人形峠環境技術センターにおける 加工事業変更許可申請の概要

平成 11 年 2 月

科 学 技 術 庁

本資料は、核燃料サイクル開発機構人形峠環境技術センターにおける核燃料物質加工事業変更許可申請（平成10年11月2日付「10第178機構（人）024」の変更内容の概要を述べたものである。

加工工程における核燃料物質収支図

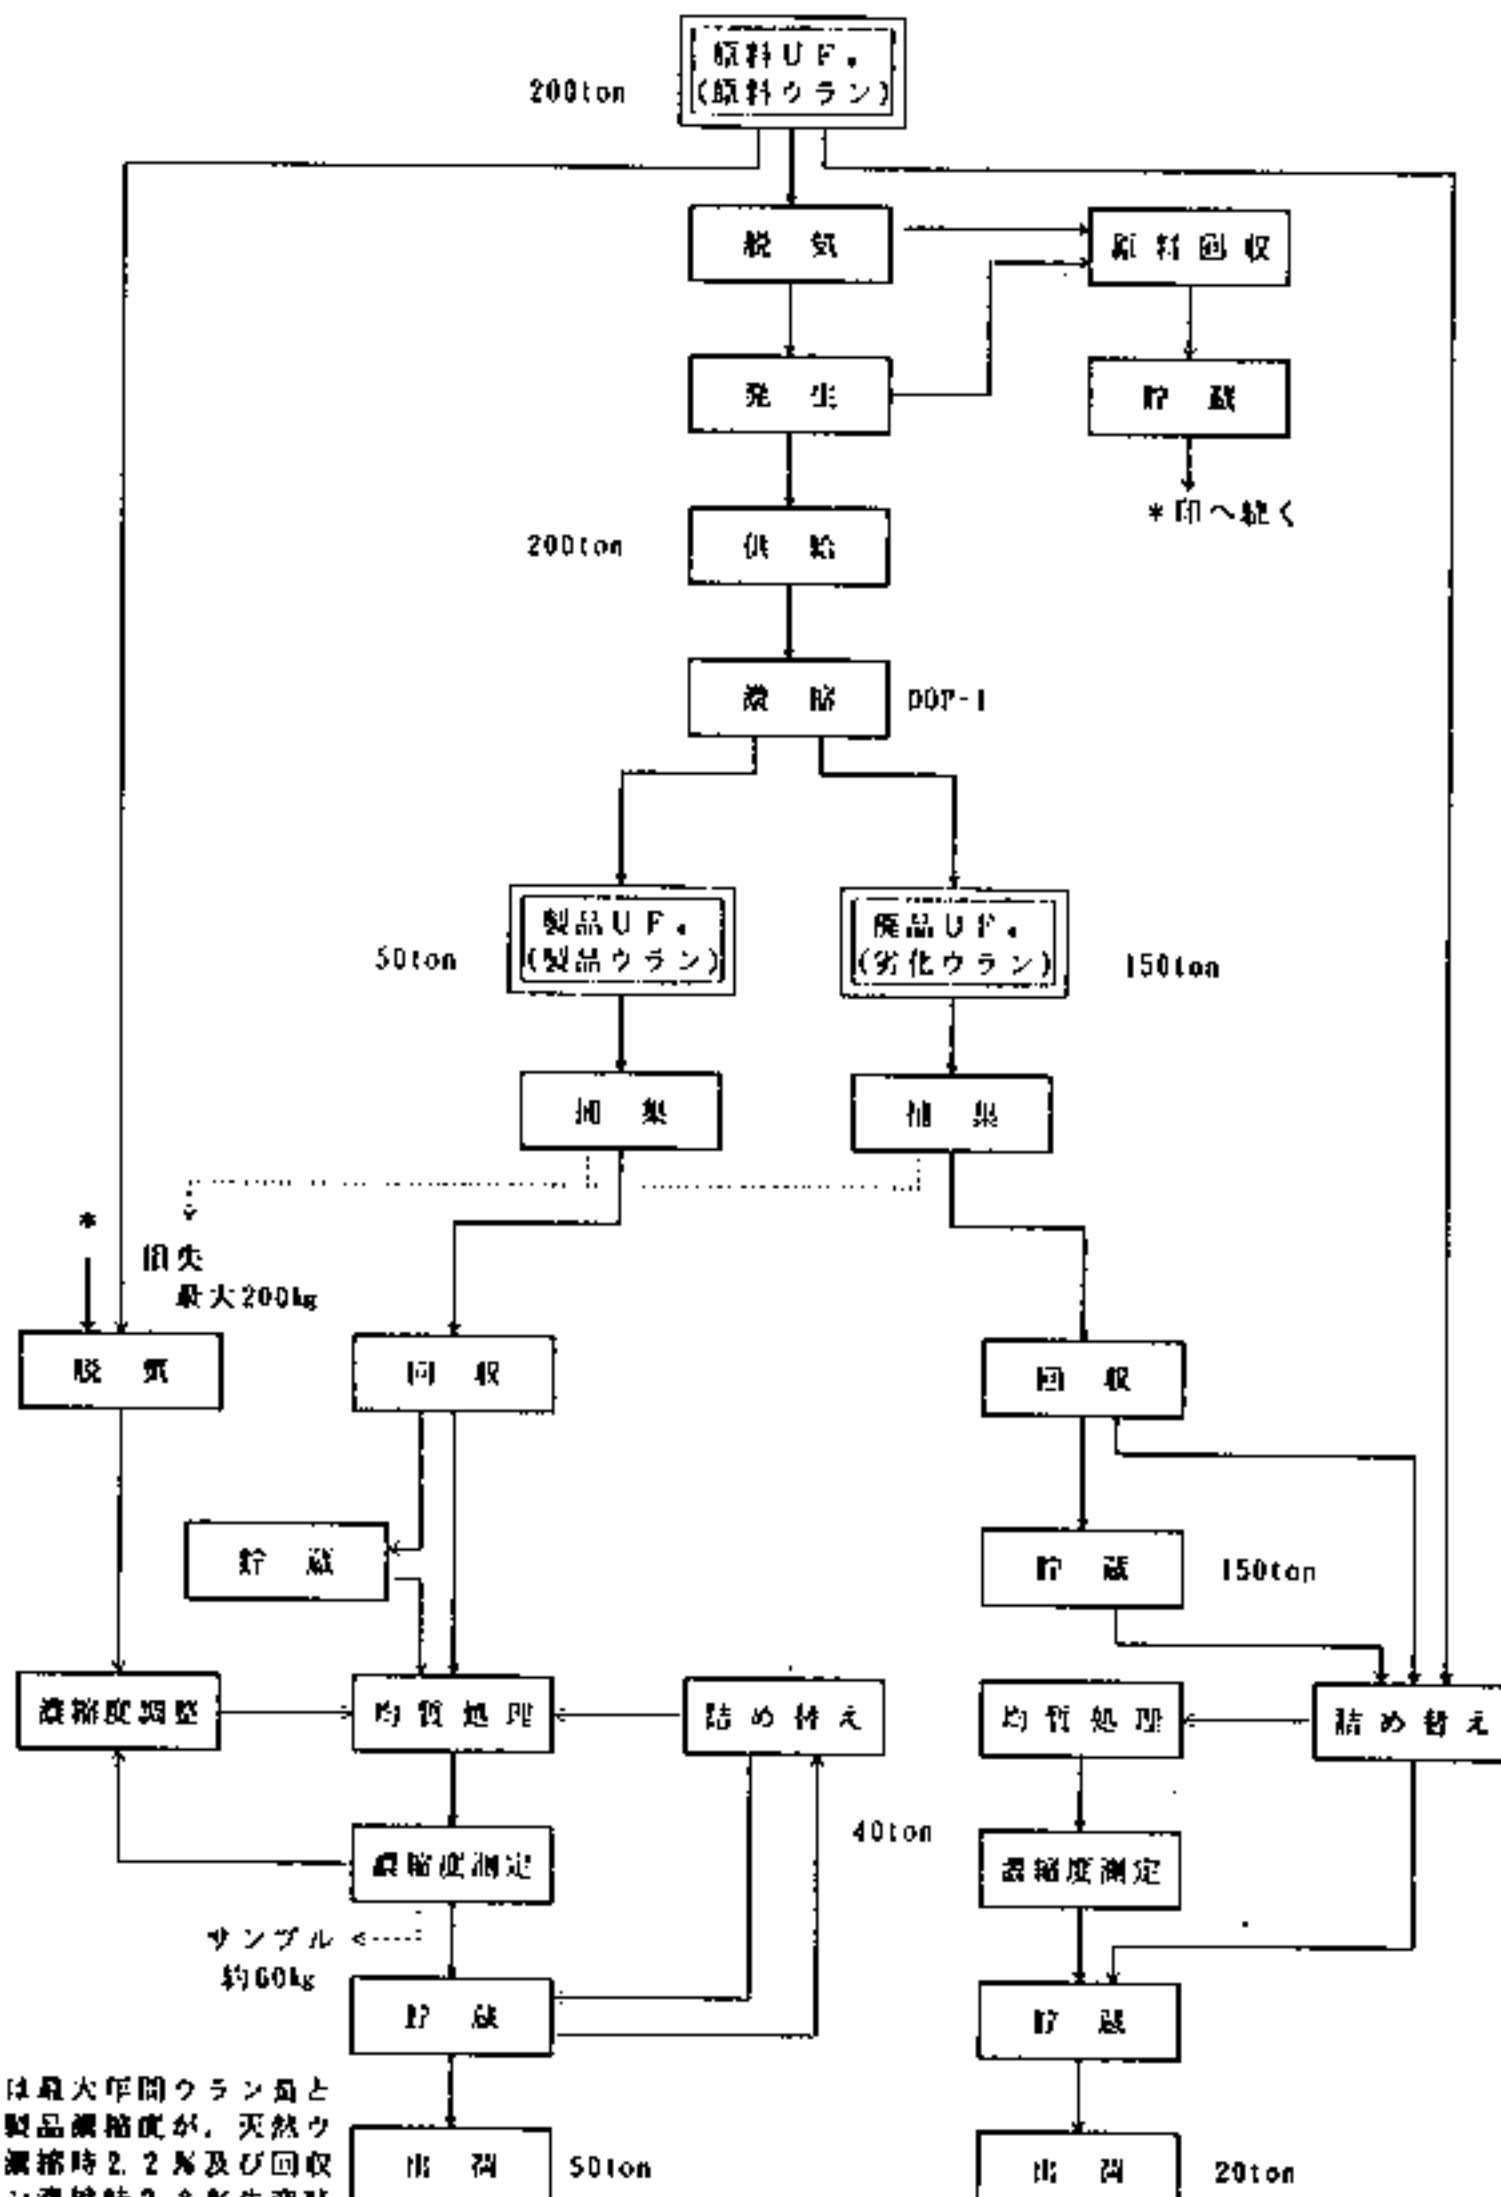
加工方法にシリンダ（ANSI規格30B）からシリンダ（改良型30B）へ回収ウラン系濃縮ウランの詰め替え工程を追加し、年間取扱い量を20ton-U 以下から40ton-U 以下に変更する。

図3-1 第1貯蔵庫内の
使用済NaF貯蔵エリア及び新設するバードケージ

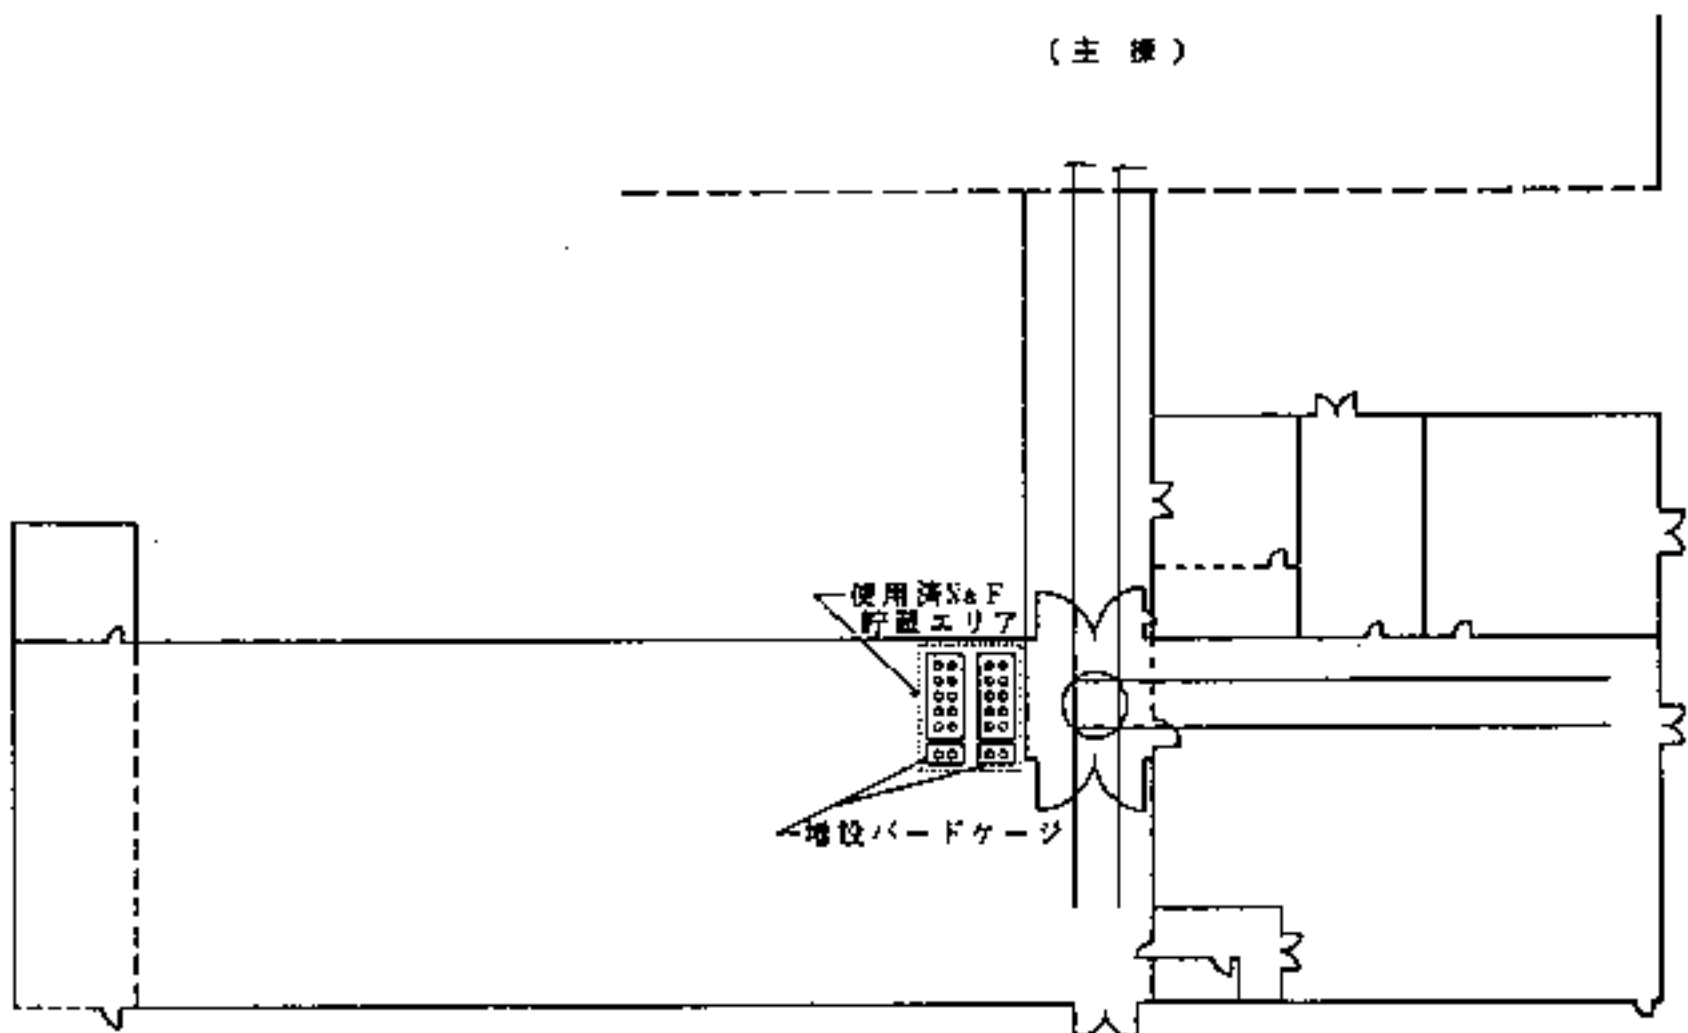
- (1) 使用済NaFは使用済NaF収納ドラム缶に収納して、第1貯蔵庫内の使用済NaF収納ドラム缶を貯蔵するエリア内のバードケージに保管する。
- (2) 第1貯蔵庫内の使用済NaF収納ドラム缶を貯蔵するエリアを、約36㎡から約42㎡に拡大し、バードケージを2基新設することにより、使用済NaFドラム缶の貯蔵能力を合計で24本にする。使用済NaFドラム缶の貯蔵能力24本は、ウラン濃縮原型プの運転期間における定常・非定常に発生する使用済NaF量（ドラム缶8本分）を十分に許容する事ができる量である。
- (3) 第1貯蔵庫内の使用済NaF収納ドラム缶を貯蔵するエリアに増設するバードケージの配置は、図3-1に示すとおりである。

- (4) バードケージの耐震設計は、「ウラン加工施設安全審査指針」で定められる耐震設計上の重要度分類の第2類とし、建築基準法等の関係法令により行う。
